DETALJPLAN MOCKFJÄRDS KYRKOGÅRD MM

Gagnefs kommun, Kopparbergs län

Ändring av detaljplan för MOCKFJÄRDS KYRKOGRÅRD m m,
Gagnefs kommun, Dalarna

SAMRÅDSREDOGÖRELSE

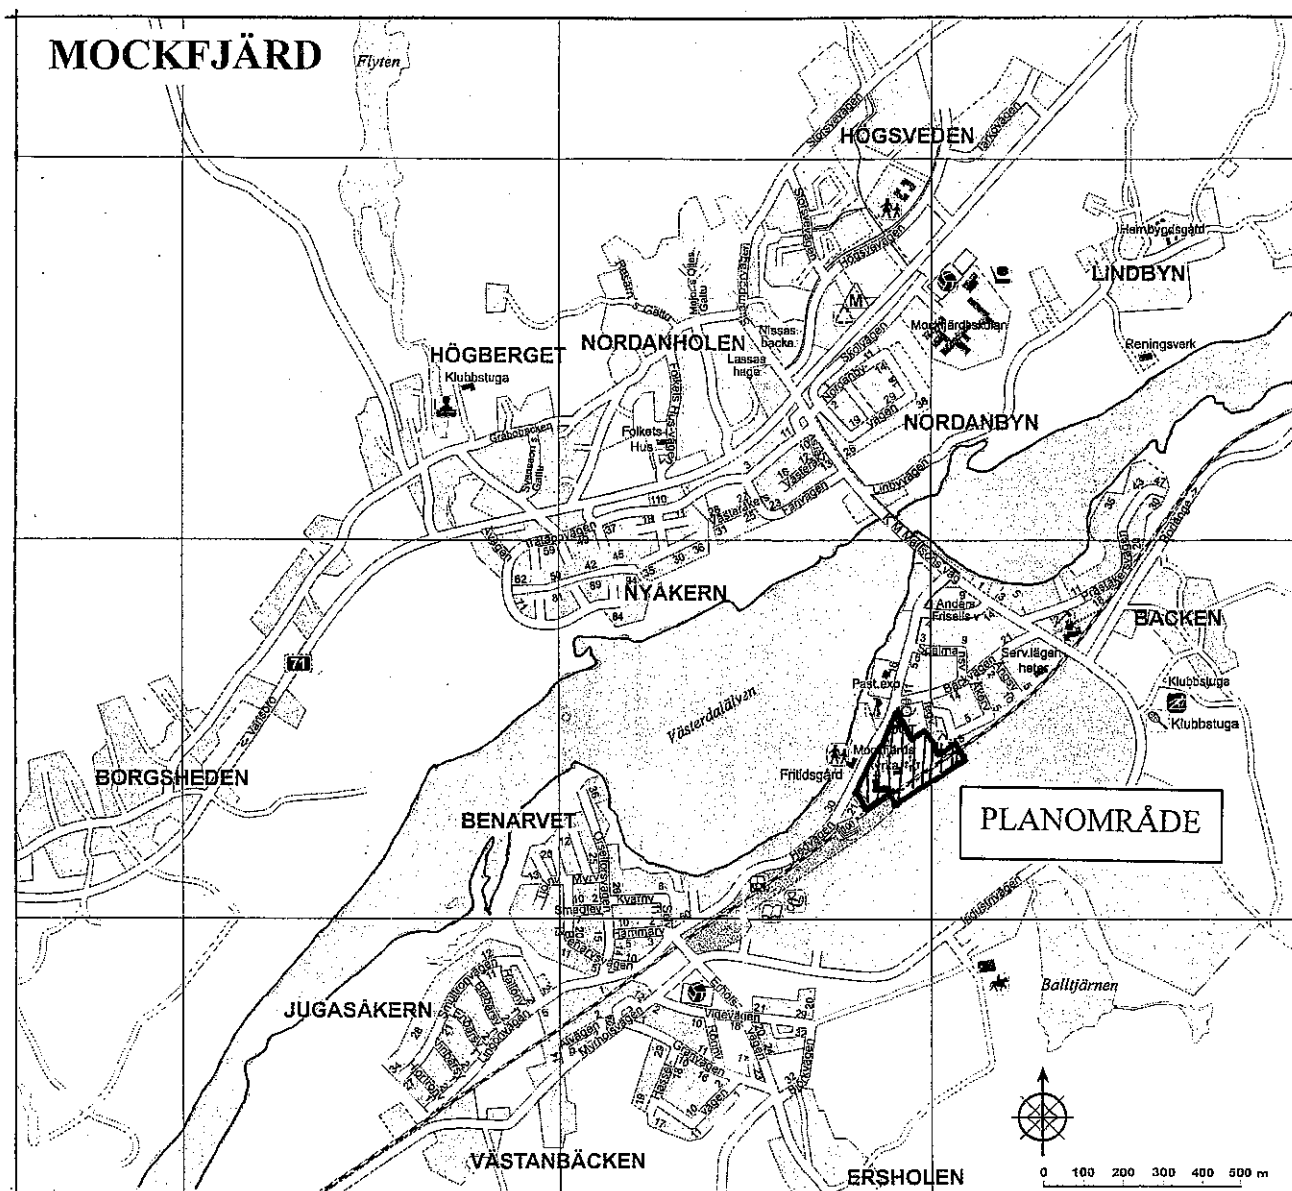
1. **Länsstyrelsen** framför under rubriken "Hälsa och säkerhet" önskemål om utökning av "skyddsbälte" till minst 25 m mot intilliggande bostadsfastigheter, dessutom kan skyddsbälte lämpligtvis anordnas mot järnvägen. Geoteknik i området, särskilt grundvattenfrågor, bör behandlas i planbeskrivningen. I övrigt hänvisas till Banverkets yttrande.

2. **Banverket** tar ej ansvar för de störningar, som järnvägstrafiken kan förorsaka kyrkans verksamhet. Illustrerade träd får ej hindra sikten mm för järnvägstrafiken.

3. **Räddningschefen** påpekar, att parkeringsplatsen skall anordnas så att räddningsfordon inte hindras att köra fram till kyrkan.

4. **Gagnef-Mockfjärds kyrkliga samfällighet** anser, att nuvarande väganslutning vid församlingsgården kan behållas, trafiksäkerheten ökas om några buskar tas bort. Härigenom kan befintlig brunn, brandpost och lyktstolpe behållas.

5. **IOGT-logen 2015 Dalens Lilja** önskar ny plats för ett mindre förråd i anslutning till parkeringsplatsen söder om IOGT. Önskemål framförs om minskning av parkeringen och utökning av IOGT-s byggrätt.

BV vill dock erinra om att vi ej kan ta något ansvar för de störningar järnvägstrafiken kan förorsaka Kyrkans verksamhet. Det avser såväl buller som vibrationsstörningar.

De träd som illustreras på illustrationskartan får inte växa sig så stora så att de kan motverka järnvägsdriften genom att t ex försämra sikten eller på annat sätt försvåra säkerheten på spåret. Samråd bör ske med Banverket, Mellersta regionen.

"Skyddsbältet" mellan område som får användas för begravning och närliggande bostadsfastigheter bör utökas till minst 25 m. Det kan även ifrågasättas om inte ett område närmast järnvägen bör avsättas som skyddsbälte. Med hänsyn till områdets användning för begravningsändamål bör de geotekniska frågorna och särskilt grundvattenfrågorna behandlas i planbeskrivningen.

Under utställningstiden har önskemål inkommit från representanter för fritidsförvaltningen om utökad byggrätt för IOGT-lokalen åt öster. Utökningen skall underlätta byggnadens framtida användning. Berörda fastighetsägare har lämnat medgivande till begärd utökning av byggrätten (vidbyggt förråd ca 3 m bredd, 20 m längd). När förrådet byggs skall motorvärmare för 2 st parkeringsplatser ges lämpligare placering i samråd mellan fastighetsägaren och Gagnefsbostäder. Plankartan har nu ändrats för att tillgodose önskemålet.

Tre områden är på planen betecknade som centrum: IOGT-lokalen, församlingshemmet och kyrkan. Plankartan har efter utställningen ändrats så att IOGT-lokalen kan tillbyggas 3 m åt öster, ändringen är godkänd av berörda parter.

Planförfattaren: Skyddsbältet har utlagts i samråd med kyrkan och närboende så att avståndet blir minst 25 m mellan befintliga bostäder och föreslagna gravplatser. Skyddsbälte bedöms ej erforderligt mot järnvägen, här erfordras endast att kyrkan inte låter vegetationen sträcka sig in över järnvägsområdet. Beskrivningen skall kompletteras med uppgifter om geoteknik mm (nyligen utförda grävningsarbeten till 3,5 m djup visar ingen förekomst av grundvatten).

Planförfattaren: Ansvar för framtida störningar, orsakade av väsentligt förändrad järnvägstrafik, måste ligga på Banverket. Det ankommer på kyrkan att tillse att träd ej får hindra sikten mm för järnvägstrafiken.

Planförfattaren: Föreslagen flyttning av väganslutningen är nödvändig dels för att ge acceptabla trafiksäkerhetsförhållanden vid utfart på den starkt trafikerade Hedvägen, dels för att skapa nödvändig friyta i anslutning till församlingsgårdens entré (bl a måste cykelparkeringen lösas). Den på illustrationskartan markerade anslutningen föreslås bli ändrad några meter och tar därigenom största möjliga hänsyn till befintliga förhållanden. Ändring av utfarten mot Hedvägen skall utföras innan markanvändningen

ändras inom kyrkogårdsområdet (införs som administrativ föreskrift i planbestämmelser samt i planbeskrivningen). Samfällighetens önskemål kan således **ej** helt tillgodoses.

Planförfattaren: Önskemål om mindre förrådsbyggnad kan tillgodoses på sydvästra delen av parkeringsplatsen, här får IOGT förslagsvis arrendera erforderlig mark av kommunen. Planen redovisar möjlig byggrätt för IOGT med 6-8 m åt söder. Ytterligare utbyggnad härutöver innebär väsentlig minskning av antalet parkeringsplatser, vilket **ej** är acceptabelt. IOGT-s önskemål kan **ej** tillgodoses vad gäller ytterligare utökad byggrätt mot söder.

Planförfattaren föreslår, att mindre ändringar görs på plankarta och illustrationskarta (mindre justering av utfartsväg väster om församlingsgården, byggrätt för uthus söder om IOGT) samt att planbeskrivningen kompletteras angående geoteknik och grundvatten. Ändring av utfart mot Hedvägen införs som administrativ föreskrift. Byggnadsnämnden föreslås besluta att detaljplanen efter dessa justeringar ställs ut för allmän granskning.

Planförfattaren föreslår att Byggnadsnämnden godkänner den utställda detaljplanen och den utförda revideringen (utökad byggrätt åt öster) samt begär att Kommunfullmäktige antar detaljplanen.
